改善箇所説明図②

改善の内容

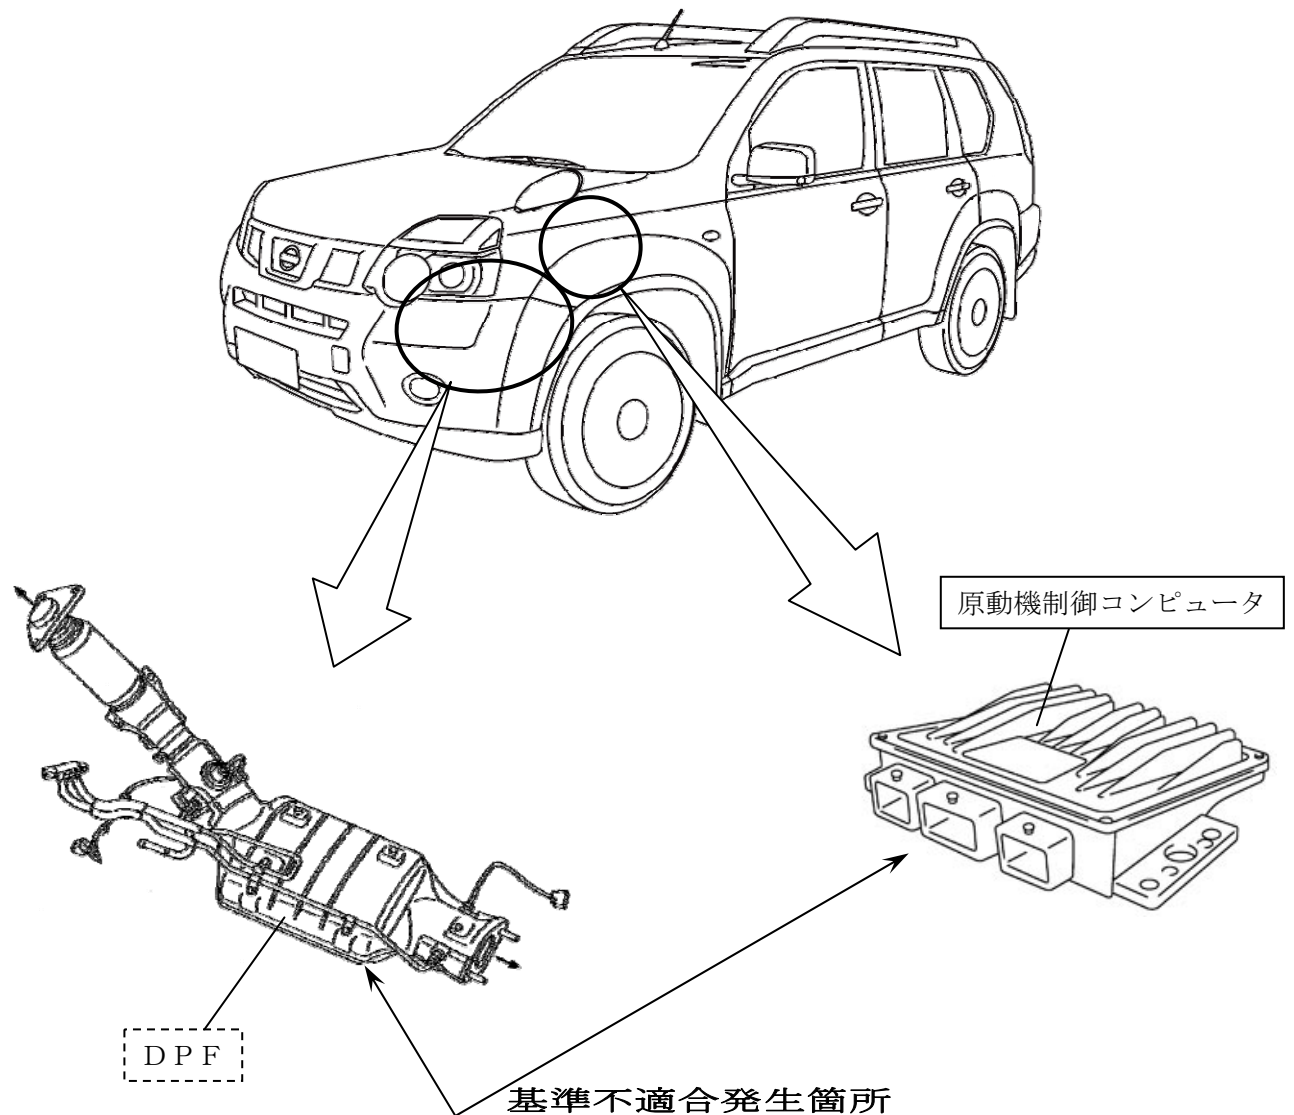
ディーゼルエンジン搭載車のDPF（ディーゼル粒子状物質除去装置）のエンジン制御コンピュータにおいて、PM（黒煙等からなる粒子状物質）除去の制御が不適切なため、短時間の走行を繰り返した場合、PMが多量に堆積するものがある。また、PMが多量に堆積して再生禁止領域に達しているにも関わらず制御が不適切なため、自動再生（捕集した粒子状物質の燃焼除去）が行なわれる。そのため、そのままの状態で使用を続けると、PMが多量に堆積した状態で自動再生が行なわれてDPFが高温となり、最悪の場合、DPFが破損して黒煙が排出されるおそれがある。

全車両、当該エンジン制御コンピュータのプログラムを修正するとともに、DPFを点検して損傷のおそれがある場合には、DPFを新品と交換する。

識別：銀色のシールをモデルナンバープレートの右横に貼り付ける。
